△△△△△△△ 상임감사

시정, 통보

제 목 △△△ 탐방안내소 전면개선 공사 감액 필요

[그림 1] 평·귀기준틀 상세도

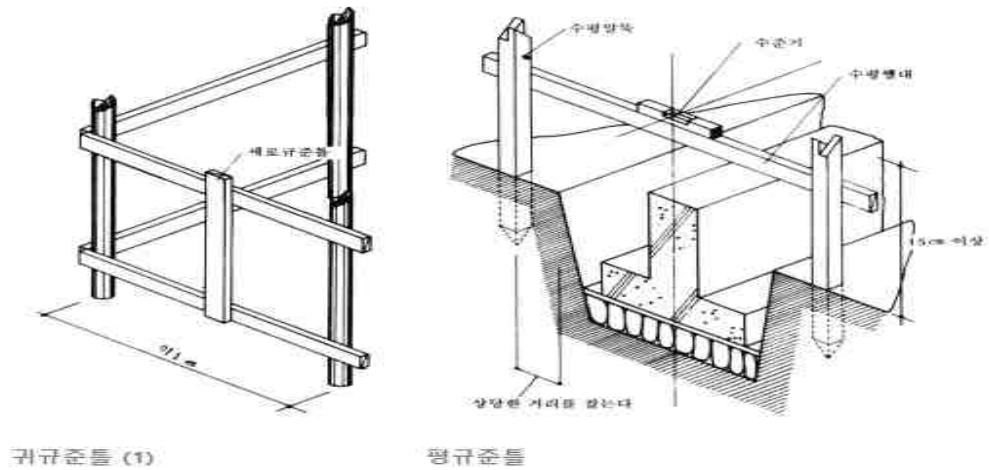
가설공사 공정 중 아래[그림 1]에서처럼 건물의 평면 위치와 높이를 정확히 설정하기 위해 주로 건축물의 외관선, 기초의 상단 레벨을 표시하는 평규준틀(수평으로 설치된 구조물)과 건물 코너 부분의 수직 및 수평 정렬을 보조하기 위해 건축물의 귀(모서리)부분에 직각형태로 조립된 틀인 귀규준틀을 설치하여 건축물을 대지(大地)에 올바르게 시공될 수 있도록 가설공사를 시행하여야 한다.

그런데 △△△△△△사무소에서 추진 중인 ‘△△△ 탐방안내소 전면개선 공사’의 가설공사에서 중요 공정인 평·귀규준틀 설치 여부를 확인한 결과 기초 공사를 진행하면서 평·귀규준틀을 설치하지 않고 공사를 진행하면서 해당 공정에 대해 현장 실정보고 및 설계변경(감액) 등의 조치를 감사일 현재까지(2026. 4. 10.) 취

하지 않은 채 후속 공정을 진행하고 있는 실정이다.

다만, 평·귀기준틀 설치 대신 측량기기(광파기기, 레벨기 등)를 활용하여 대지(大地)에 올바르게 기초공사를 진행한 것으로 확인되었다.

위 사항에 대해 아래[표 2]에서처럼 현장 여건에 맞게 적정한 상태로 설계 변경할 경우 총공사비 약 금2,365,100원을 절감할 수 있을 것으로 확인되었다.

이사장(△△△△△△△사무소장)은 불필요한 공정 변경 등 현장 여건에 맞게
적정한 상태로 설계 변경하여 공사비 2,365,100원을 감액하도록 조치하시기
바랍니다.(시정)
